MRAe

**Avis délibéré sur le projet du parc éolien de Bois de l'Epôt
à Epineuil-le-Fleuriel et Saint-Vitte (18)**

N°MRAe 2023-4692

Avis délibéré de la MRAe Centre-Val de Loire n°2023-4692 en date du 14 juin 2024

Localisation de la zone d'implantation potentielle (source : étude d'impact, page 13)

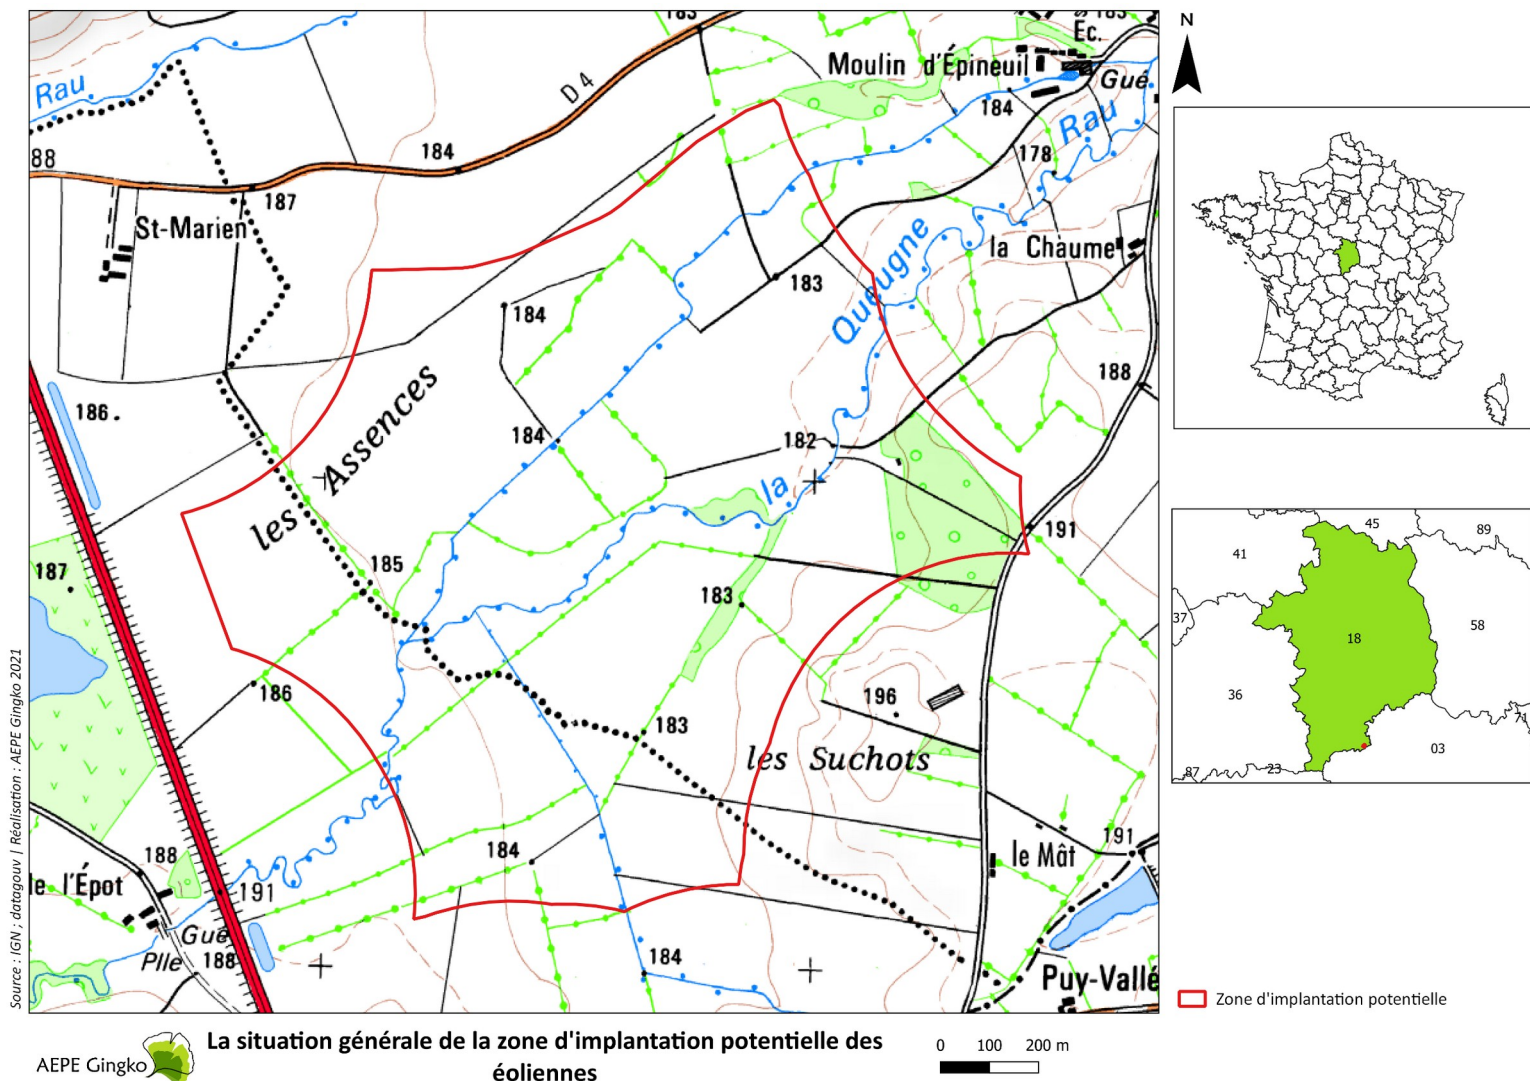
Cependant, l'étude ne présente pas d'analyse détaillée sur le tracé du raccordement, tout en mentionnant toutefois un passage privilégié sous voiries existantes. Le pétitionnaire renvoie l'analyse détaillée et l'étude des impacts à la proposition technique et financière qui sera établie ultérieurement par le gestionnaire de réseau. Ces éléments, non recevables, sont insuffisants pour permettre d'apprécier concrètement les incidences effectives du raccordement.

L'autorité environnementale recommande de compléter l'étude d'impact par une évaluation de l'ensemble des incidences susceptibles d'être générées par le raccordement du projet au réseau.
